COMUNE DI
BUTTIGLIERA ALTA

Ambito Adduzione Ovest

**OSSERVAZIONI
AL PROGETTO PRELIMINARE RFI
NUOVA LINEA TORINO LIONE**

23 maggio 2011

Figura 14 – La nuova fermata FM3 nel Piano Territoriale di Coordinamento Provinciale (PTCP 2)

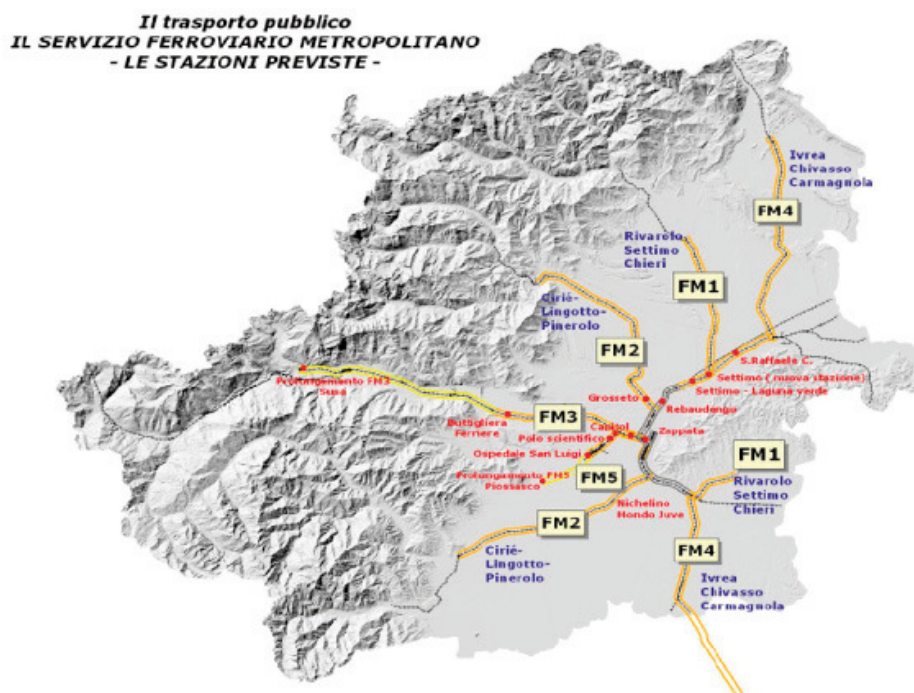
La **Provincia** dal canto suo ha provveduto a inserire la nuova fermata FM3 nel Piano Territoriale di Coordinamento Provinciale (PTCP 2) adottato dal Consiglio Provinciale con deliberazione n. 26817 del 20 luglio 2010 e presentato il 12 agosto 2010 in Regione per la sua approvazione (figura 16).

Figura 25 – Tracciato NLTL - Fonte: Presentazione RFI in Osservatorio del 28 ottobre 2010

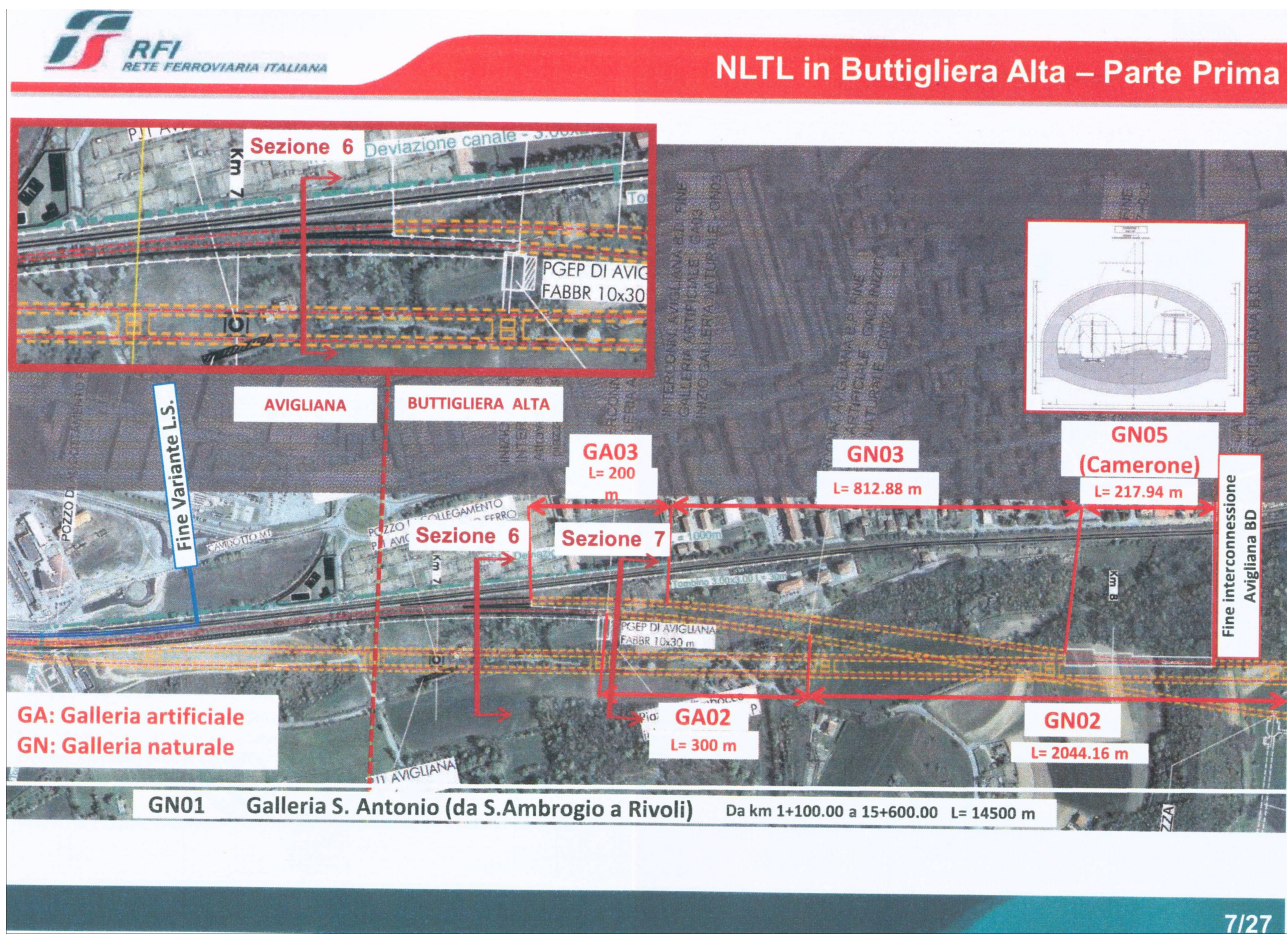
Si fa notare che **il tracciato interferisce con tre alti condomini e con due ville a più piani con ampio giardino** che potrebbero risentire di vibrazioni e rumori dovuti prima ai lavori di cantiere e poi, in fase di esercizio, al transito dei treni. Durante il sopralluogo effettuato alla presenza di un ingegnere Italferr, sono stati puntualmente segnalati gli edifici in questione.

Si chiede pertanto un approfondimento specifico e dettagliato per poter dare conto agli abitanti direttamente interessati.

Figure 26 e 27 – Il sottopasso ferroviario a Ferriera (Buttigliera Alta) in Via Villa di San Tommaso, messo in discussione dal tracciato dell'interconnessione NLTL – LS

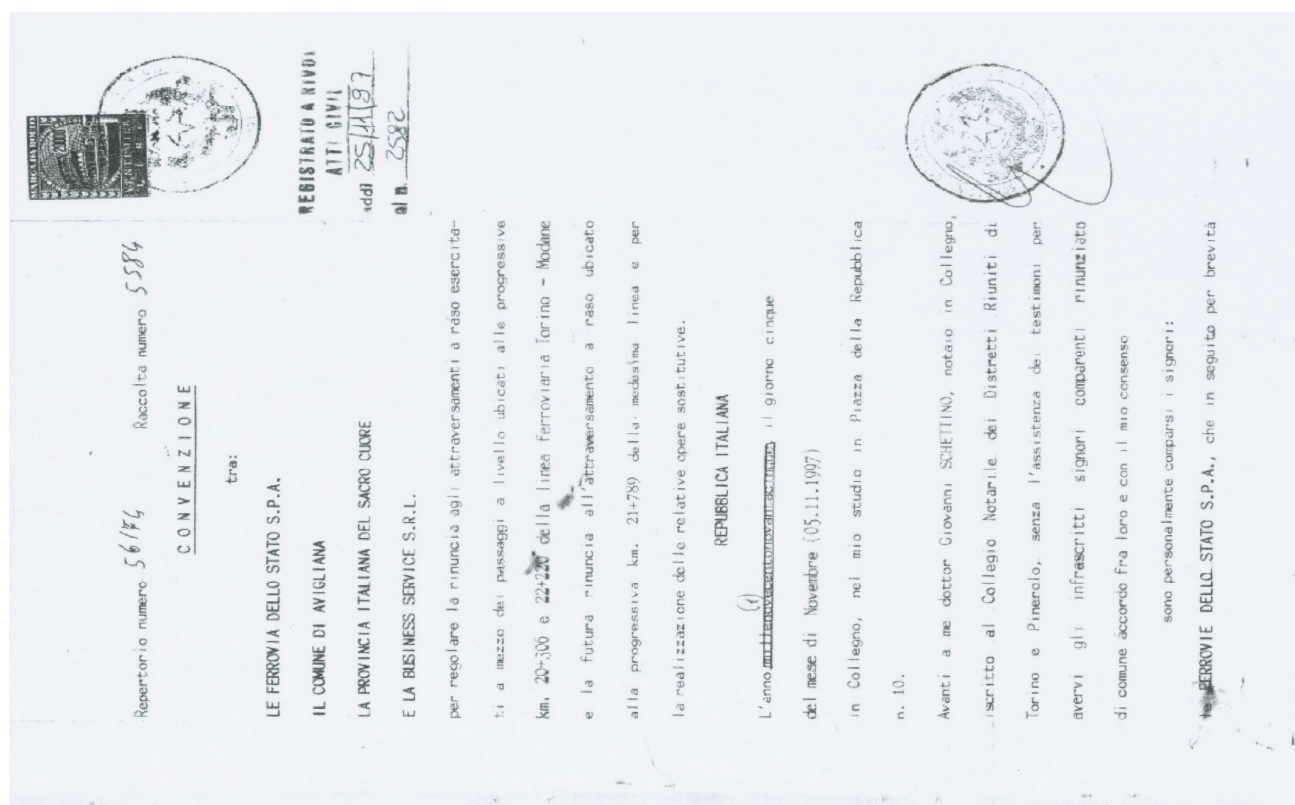
Sempre al confine tra il Comune di Buttigliera Alta e Avigliana, il tracciato dell'interconnessione della NLTL con la LS interferisce con il sottopasso ferroviario carrabile esistente di Via Villa di San Tommaso (vedi figg. n. 26 e 27). Si chiede un approfondimento tecnico per verificare l'interferenza e, contrariamente a quanto previsto, **realizzare un nuovo sottopasso a doppio senso**, per mantenere il collegamento con la Casa di Cura Villa San Tommaso e altri edifici vicini, agibile anche per i mezzi di soccorso e di cantiere (e così avere un accesso diretto alla A32), anche abbassando il sedime stradale se necessario. **Si richiama a tale riguardo la Convenzione esistente con le Ferrovie dello Stato** rep. 56174, raccolta n. 5584, registrata a Rivoli Atti Civili il 25-11-1997 al n. 2582 di 46 pagine (di cui in calce si riporta il frontespizio della medesima).

Figure 30 e 31 – La centralina dei pozzi idropotabili di proprietà del Comune di Buttigliera Alta nel territorio di Avigliana.

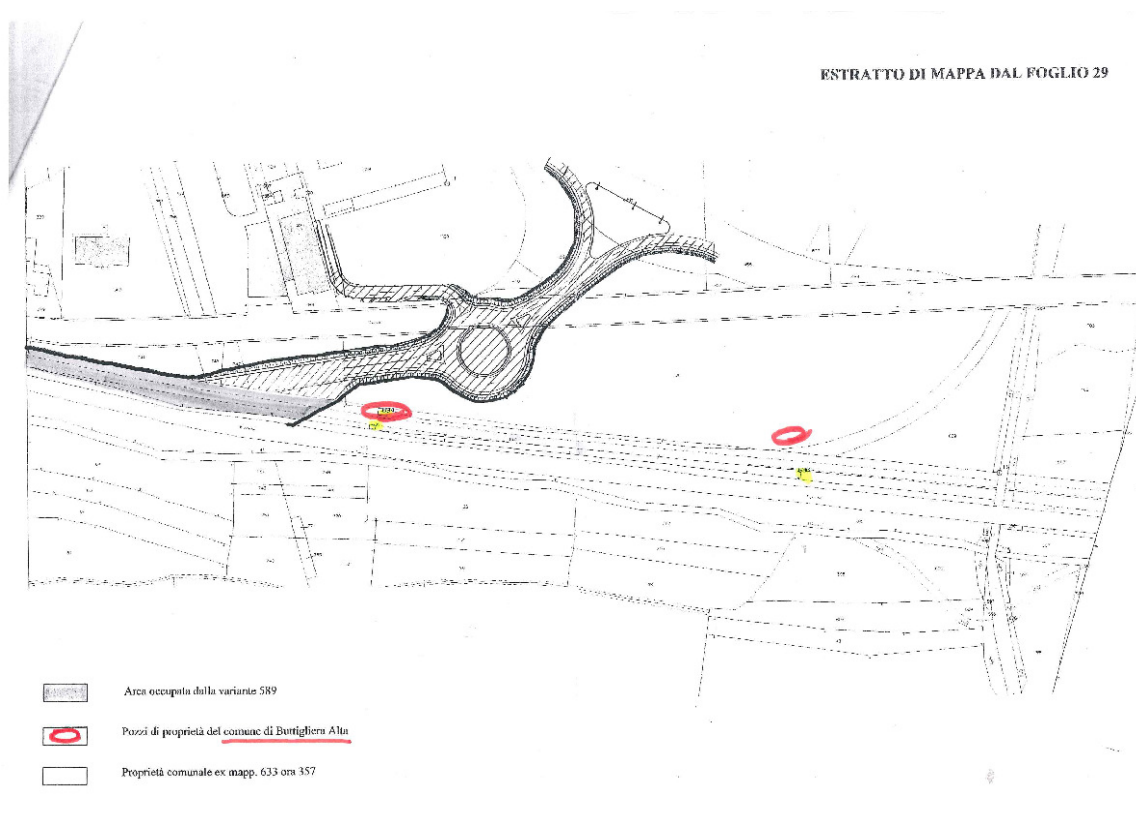
A fianco della ferrovia storica nei pressi del tracciato della NLTL, esistono alcuni **pozzi idropotabili del Comune di Buttigliera**, regolarmente indicati nelle planimetrie di PRGC con le relative fasce di rispetto. Inoltre, sempre a fianco della ferrovia storica e in corrispondenza del tracciato della NLTL, **in territorio di Avigliana ma in terreni di proprietà del Comune di Buttigliera**, esistono altri **pozzi idropotabili** (vedi figure 30 e 31). In considerazione dell'estrema delicatezza del tema si chiede un approfondimento tecnico dettagliato per avere le dovute rassicurazioni o, in alternativa e **prima del cantiere, per ottenere opere o indennità equivalenti**.

Localizzazione dei quattro cantieri secondari RFI (due a Buttigliera e due a Rosta)

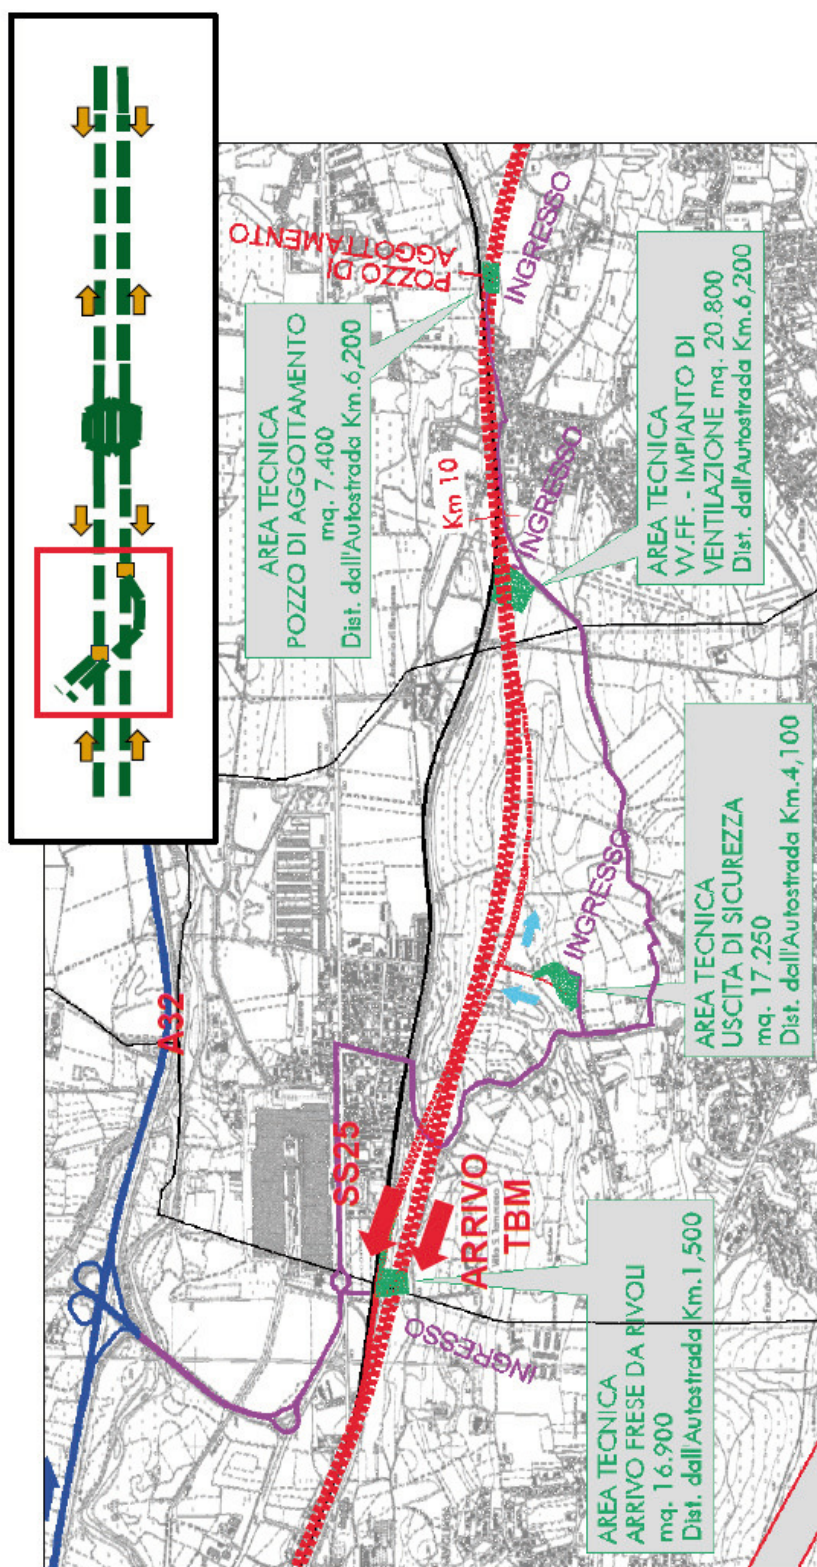
1 – Si chiede di **modificare il posizionamento dell'uscita all'aperto della finestra di sicurezza** verso est in quanto troppo vicino alla **Torre della Bicocca**, emergenza architettonica registrata anche dallo Studio di Impatto Ambientale del Progetto Preliminare di RFI. Nell'occasione sarebbe conveniente **sistemare la viabilità di accesso al monumento e provvedere alla sua riqualificazione**.

2 - Si chiede, in analogia al punto precedente, che le opere previste (un piazzale di dimensioni ca. 60 x 40 metri) con l'imbocco della galleria di sicurezza e l'eliporto siano risolte con adeguate finiture e che anche i fabbricati tecnici previsti siano gradevoli e ben inseriti nel paesaggio circostante, **con adeguate opere di mitigazione ambientale**.

3 – Si richiede infine che **il materiale di scavo relativo alla finestra di sicurezza sia estratto dalla galleria profonda** senza importanti movimentazioni di marino in superficie, e allontanato via ferrovia, contrariamente a quanto previsto (via autostrada A32).

1 – **Si chiede che la viabilità di cantiere sia rivista** e si chiede inoltre - alla luce della decisione già assunta in sede di Osservatorio e successivamente recepita dalla DGR 29/4/2011 n. 18-1954 – **che sia utilizzata la ferrovia per l'allontanamento del marino** in eccesso, mentre invece la planimetria di Progetto Preliminare prevede ancora l'utilizzo dell'autostrada A32 (vedi Figura 32).

2 - Il rappresentante in Osservatorio ha rilevato in più occasioni che **i percorsi proposti da RFI per la movimentazione dei materiali di cantiere presentano forti criticità** per due aspetti principali: da un lato alcuni restringimenti di carreggiata impediscono materialmente il transito dei mezzi pesanti, dall'altro i centri abitati sono interessati direttamente dalla viabilità di cantiere; **la viabilità proposta non è dunque accettabile e occorre valutare soluzioni alternative per evitare l'attraversamento dei centri abitati.**

4 - Per quanto riguarda l'Area tecnica Est di Buttigliera Alta (e Area tecnica Ovest di Rosta) **si propone di utilizzare una strada poderale esistente** (eventualmente da allargare) che consente di immettersi sul cavalcavia di Rosta. Il grande vantaggio di questa modesta viabilità integrativa consiste nell'**evitare l'attraversamento dei mezzi di cantiere nei centri abitati dei due Comuni e delle relative frazioni.**
